Commission économique pour l'Europe**Comité des transports intérieurs****Forum mondial de l'harmonisation
des Règlements concernant les véhicules****176^e session**

**Examen et vote par le Comité exécutif de projets de RTM ONU
et/ou de projets d'amendements à des RTM ONU existants :****Proposition d'amendement 2 au RTM ONU n° 9
(Sécurité des piétons)****Proposition d'amendement 2 au RTM ONU n° 9
(Sécurité des piétons)****Communication du Groupe de travail de la sécurité passive***

Amendement 2 au RTM ONU n° 9 (Sécurité des piétons)

Figure 5, lire :

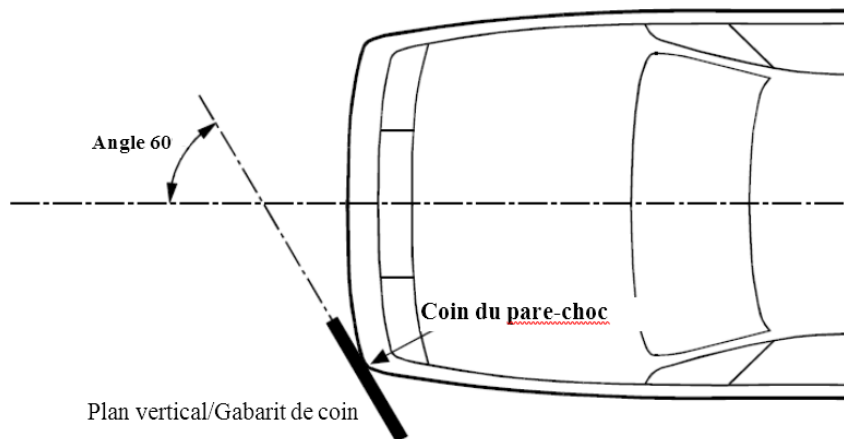
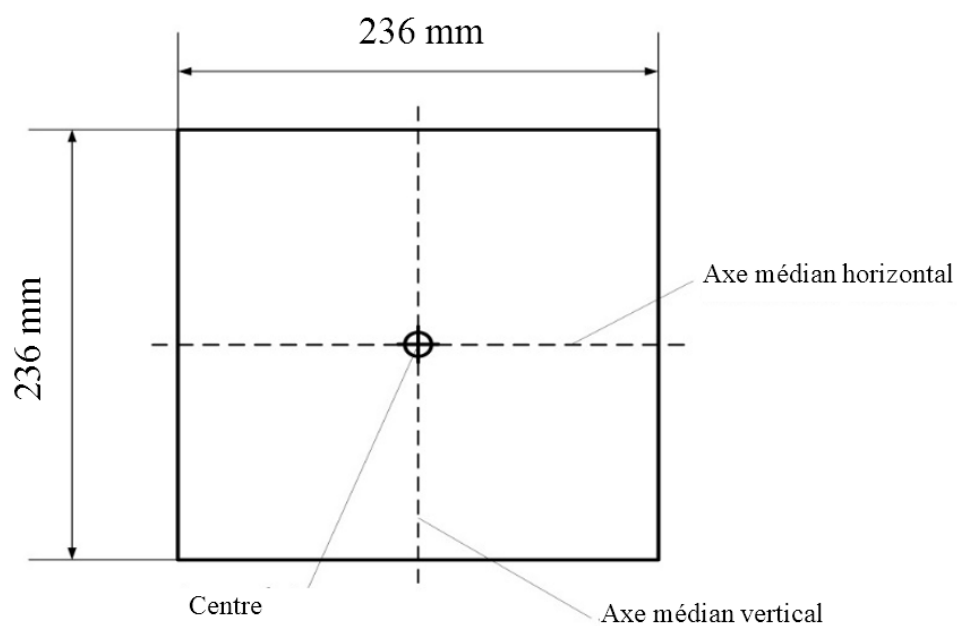
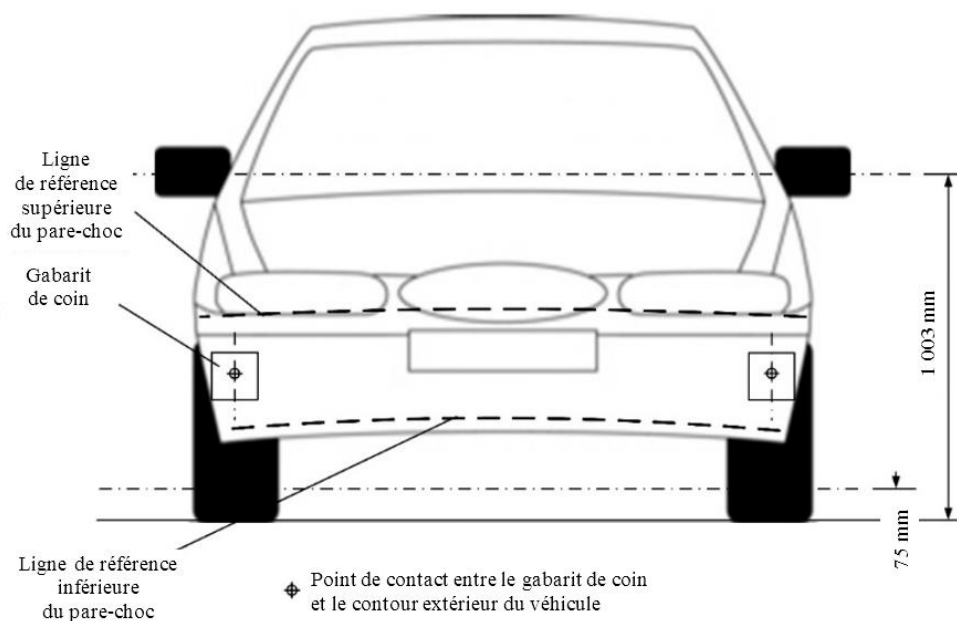
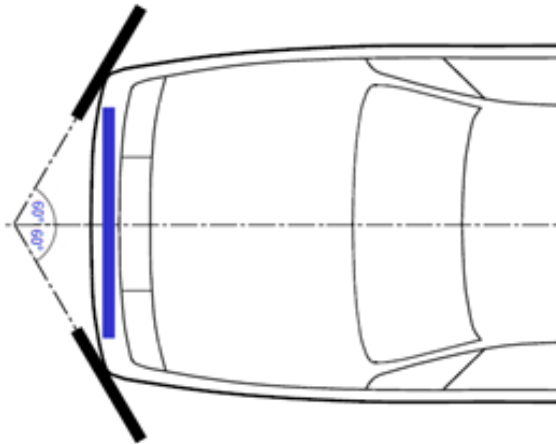
“3.11 « *Zone d'impact du pare-chocs* », soit la partie du tablier avant du véhicule délimitée par les coins gauche et droit du pare-chocs tels qu'ils sont définis au paragraphe 3.14, moins les zones s'étendant de 42 mm vers l'intérieur depuis chaque coin du pare-chocs, cette dimension étant mesurée horizontalement et perpendiculairement au plan longitudinal médian du véhicule, soit la surface comprise entre les extrémités de la traverse de pare-chocs telle que définie au paragraphe 3.9 (voir fig. 5D), moins les zones s'étendant de 42 mm vers l'intérieur depuis chaque extrémité de la traverse, cette dimension étant mesurée horizontalement et perpendiculairement au plan longitudinal médian du véhicule, la plus grande des deux surfaces étant retenue.”.

“3.14 « *Coin du pare-chocs* », l'emplacement transversal du point de contact du véhicule avec le gabarit de coin défini à la figure 5B.

Pour déterminer le coin du pare-chocs, on déplace la surface avant du gabarit de coin parallèlement à un plan vertical formant un angle de 60° avec le plan central longitudinal vertical du véhicule (voir fig. 5A et 5C), le centre du gabarit se situant à une hauteur :

- a) Soit égale ou supérieure à celle de la ligne de référence inférieure du pare-chocs ou à 75 mm au-dessus du plan de référence du sol, la valeur la plus élevée étant retenue ;
- b) Soit égale ou inférieure à celle de la ligne de référence supérieure du pare-chocs ou à 1 003 mm au-dessus du plan de référence du sol, la valeur la plus faible étant retenue.

Pour déterminer le coin du pare-chocs, on déplace le gabarit jusqu'à ce qu'il entre en contact, le long de son axe médian vertical, avec le contour extérieur/tablier avant du véhicule. L'axe médian horizontal du gabarit est maintenu parallèle au plan du sol.

Figure 13
Jambe d'essai souple : Vue en coupe du fémur, du tibia et du genou, avec dimensions (vue de dessus, corps principaux)

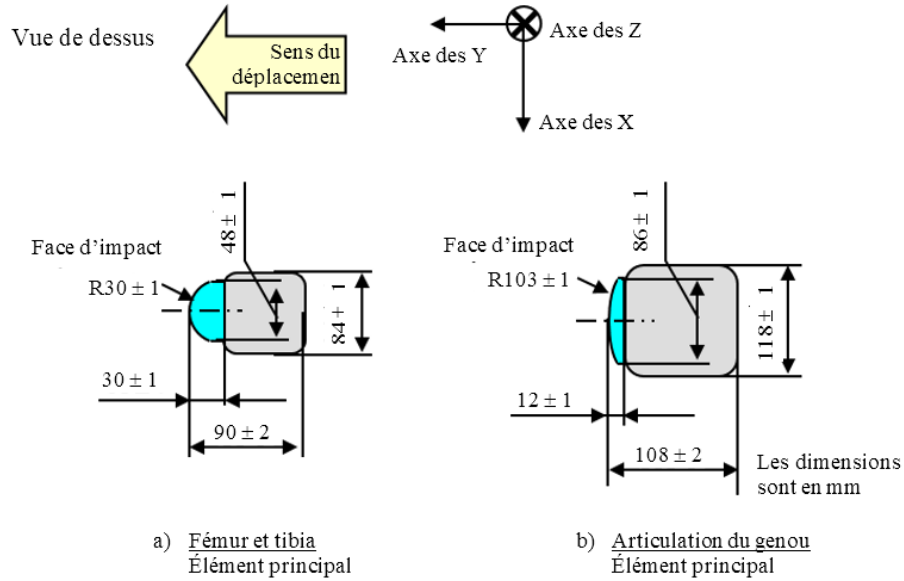
“6.3.1.1.1 La forme en coupe transversale du corps principal du fémur et du corps principal du tibia et leurs surfaces d’impact doivent être celles qui sont prescrites à la figure 13 a).

6.3.1.1.2 La forme en coupe transversale de l’articulation du genou et de sa surface d’impact doit être celle qui est prescrite à la figure 13 b).

Figure 16
Emplacement des capteurs sur la jambe d'essai souple

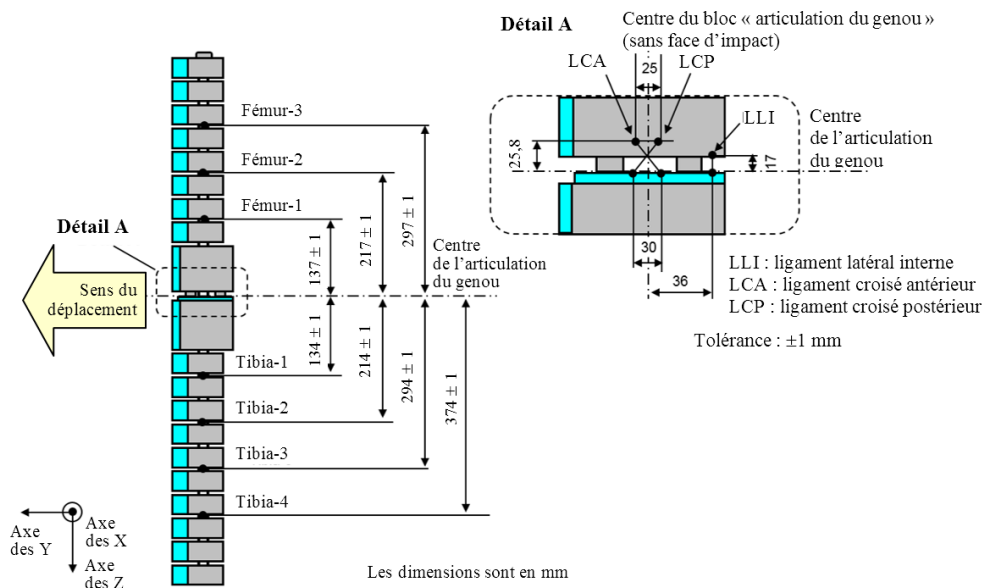
- 6.3.1.1.6.1 Quatre capteurs doivent être montés sur le tibia pour mesurer les moments de flexion qui lui sont appliqués.
- Trois capteurs doivent être montés sur le fémur pour mesurer les moments de flexion qu'il subit. Les capteurs doivent être tels qu'ils sont définis à la figure 16.

- 6.3.1.1.6.2 Trois capteurs doivent être montés sur le genou pour mesurer l'allongement du ligament latéral interne (LLI), du ligament croisé antérieur (LCA) et du ligament croisé postérieur (LCP). Les positions de chacun des capteurs sont indiquées à la figure 16. Les points de mesure doivent être situés sur l'axe des X, à ± 4 mm du centre du genou.

“Figure 20

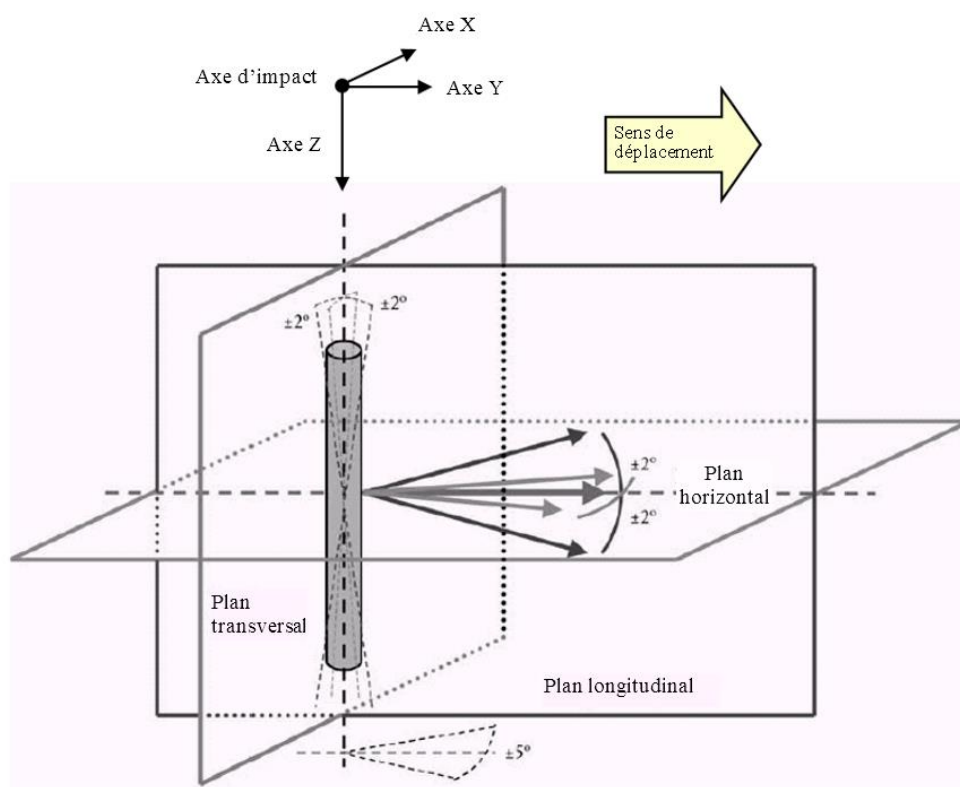
- L'élément de frappe peut être mû par tout moyen conforme aux prescriptions exigées pour l'essai.
- 7.1.1.3.2 Au moment du contact initial, l'élément de frappe doit être orienté dans la direction prévue sur son axe vertical, avec une tolérance de $\pm 5^\circ$ pour l'angle en lacet, pour garantir le fonctionnement correct de l'articulation du genou (voir fig. 20).”.

Figure 22

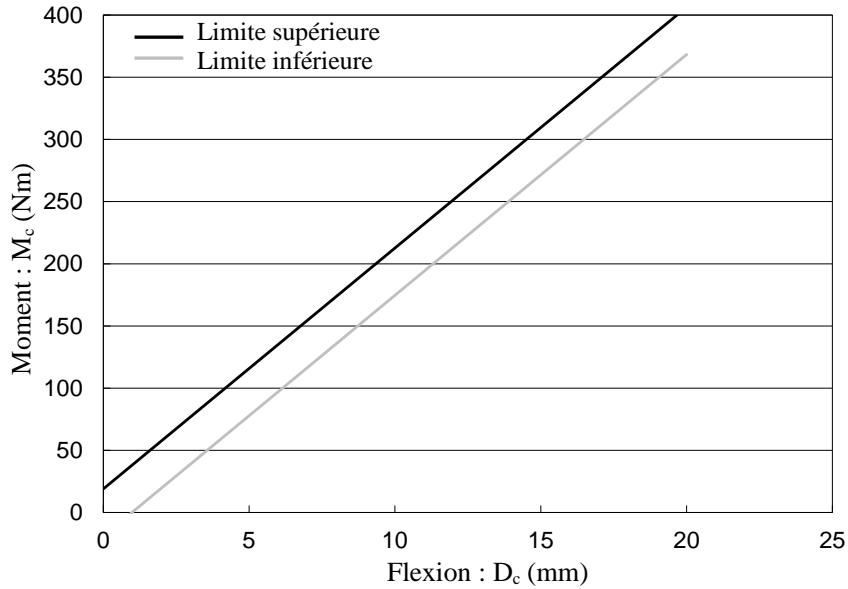
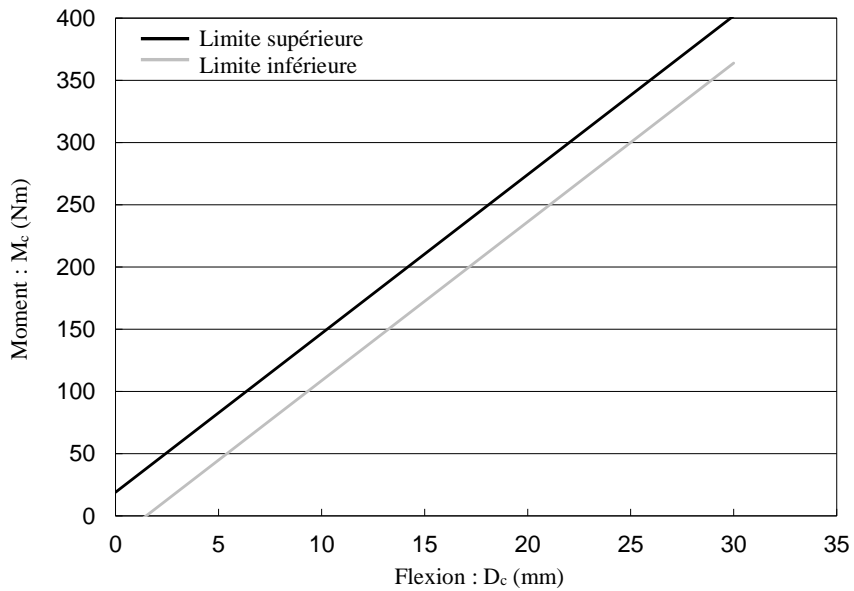
- 8.1.1.2 Lorsque le fémur et le tibia de la jambe d'essai sans garnissage sont sollicités en flexion conformément au paragraphe 8.1.1.4, le moment appliqué et l'angle de flexion au centre du fémur et du tibia (M_c et D_c) doivent se situer dans la bande de tolérance indiquée à la figure 22.

Figure 23

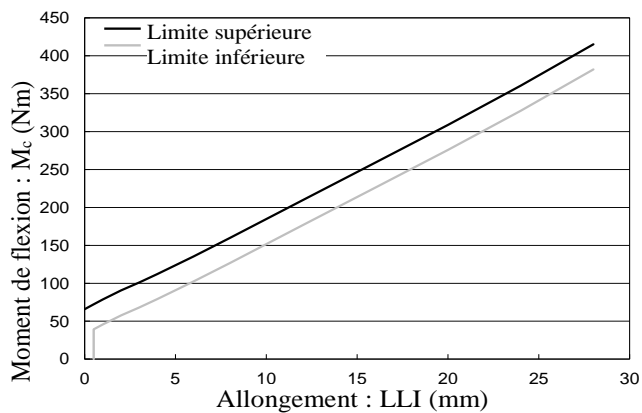
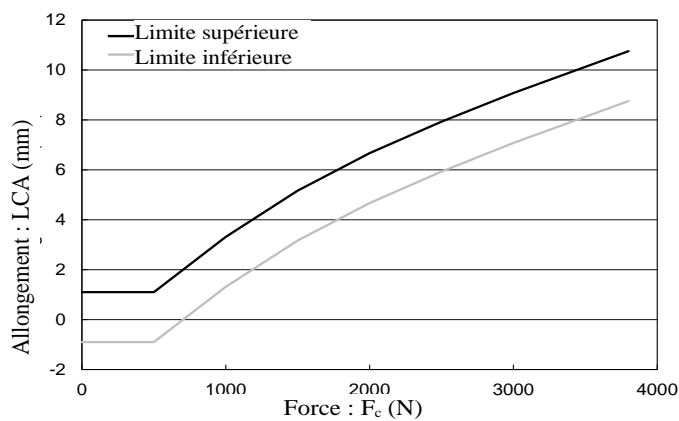
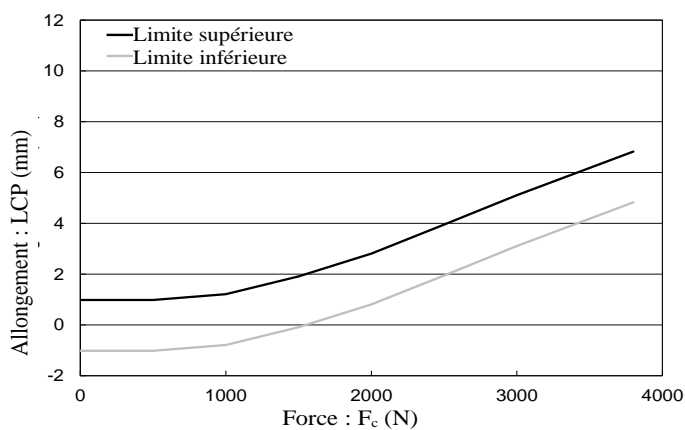
- 8.1.1.3 Lorsque le genou de la jambe d'essai sans garnissage est sollicité en flexion conformément au paragraphe 8.1.1.5, les allongements des ligaments LLI, LCA et LCP et le moment ou la force appliqués au centre de l'articulation du genou (M_c ou F_c) doivent se situer dans la bande de tolérance indiquée à la figure 23.

Figure 26
Montage de mise en charge du genou pour l'essai d'homologation statique de la jambe d'essai souple (voir par. 8.1.1.5)

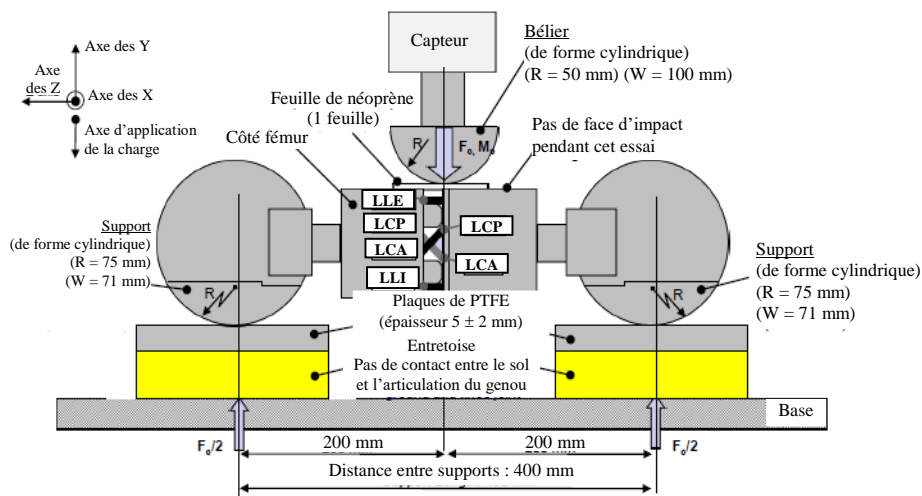
- 8.1.1.5 Les extrémités de l'articulation du genou, sans garnissage, doivent être posées de façon stable sur le châssis d'essai, comme le montre la figure 26. L'axe des Y de l'élément de frappe doit être orienté parallèlement à l'axe de mise en charge avec une tolérance de $\pm 2^\circ$. Pour garantir la répétabilité des essais, des patins antifriction en polytétrafluoréthylène (PTFE) doivent être disposés sous les plateaux supports (voir fig. 26). Pour ne pas endommager l'élément de frappe, une feuille de mousse de néoprène doit être placée entre le vérin de mise en charge, et la face d'impact de l'articulation du genou décrite à la figure 26 est enlevée. La feuille de mousse de néoprène utilisée pour l'essai doit avoir les caractéristiques de compression prescrites à la figure 15.

Figure 27
Montage pour l'essai dynamique d'homologation de la jambe d'essai souple (essai au pendule) (voir par. 8.1.2.4)

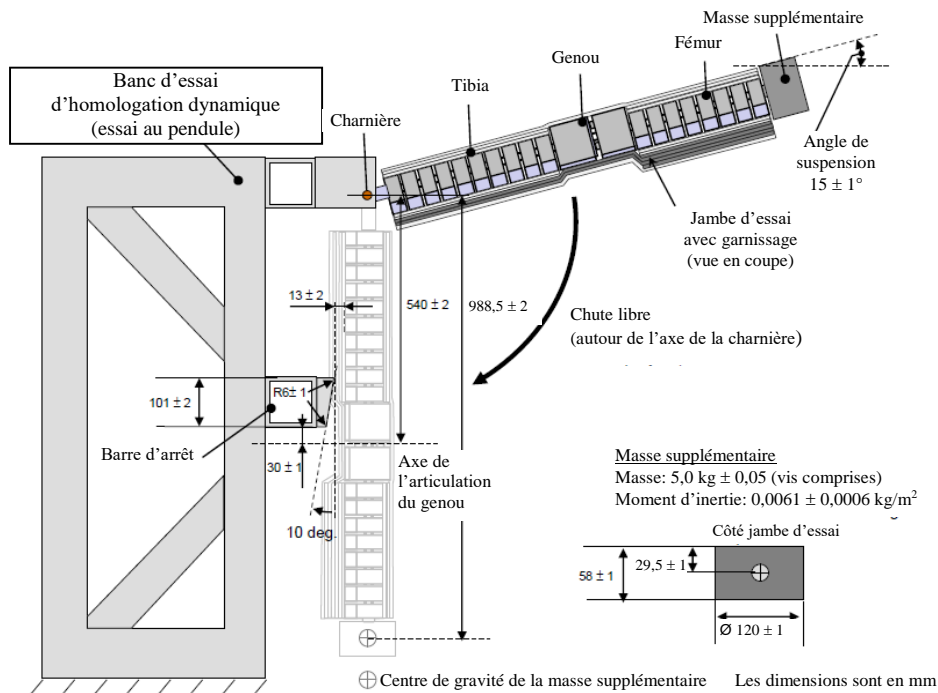
8.1.2.4.1 La jambe d'essai souple, munie de son garnissage, doit être suspendue au banc d'essai d'homologation dynamique sous un angle de départ de $15 \pm 1^\circ$ vers le haut par rapport à l'horizontale, comme le montre la figure 27. Elle doit être larguée depuis la position haute, et tomber en chute libre par rotation autour du pivot d'articulation du banc comme le montre la figure 27.

8.1.2.4.2 Le centre de l'articulation du genou de la jambe d'essai doit être situé à 30 ± 1 mm au-dessous de l'arête inférieure de la barre d'arrêt, et la face d'impact du tibia sans garnissage doit être située à 13 ± 2 mm de l'arête supérieure avant de la barre d'arrêt lorsque la jambe d'essai est suspendue librement comme le montre la figure 27.”.

Figure 28
**Montage pour l'essai dynamique d'homologation de la jambe d'essai souple
 (essai inverse) (voir par. 8.1.3.4)**

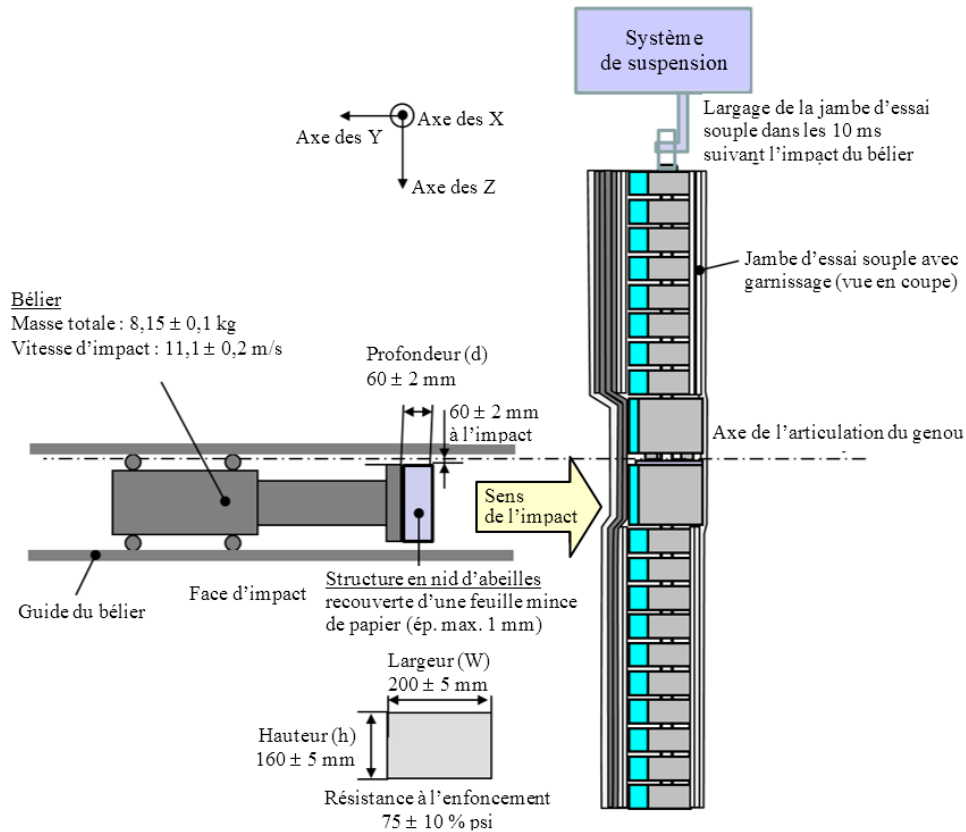
- 8.1.3.4 Méthode d'essai
 - 8.1.3.4.1 La jambe d'essai souple complète (avec son garnissage) doit être suspendue à la verticale, non entravée, à un bâti d'essai, comme représenté à la figure 28. Elle est alors heurtée par l'arête supérieure d'un bélier en nid d'abeille d'aluminium recouvert d'un fin tissu de papier (de 1 mm d'épaisseur maximum), se déplaçant linéairement à une vitesse de $11,1 \pm 0,2$ m/s. La jambe d'essai doit être en chute libre dans un délai de 10 ms après le premier choc avec le bélier.

- 8.1.3.4.4 Au moment du choc initial, l'angle en tangage de la jambe d'essai souple (rotation autour de l'axe des Y), et donc l'angle en tangage du vecteur-vitesse du bélier, ne doit pas s'écarter de plus de $\pm 2^{\circ}$ par rapport au plan vertical transversal. L'angle en roulis de la jambe d'essai souple (rotation autour de l'axe des X), et par conséquent l'angle en roulis du bélier au moment du choc initial, ne doit pas s'écarter de plus de $\pm 2^{\circ}$ par rapport au plan vertical longitudinal. L'angle en lacet de la jambe d'essai souple (rotation autour de l'axe des Z), et par conséquent l'angle en lacet du vecteur-vitesse du bélier au moment du choc initial, ne doit pas s'écarter de plus de $\pm 2^{\circ}$.
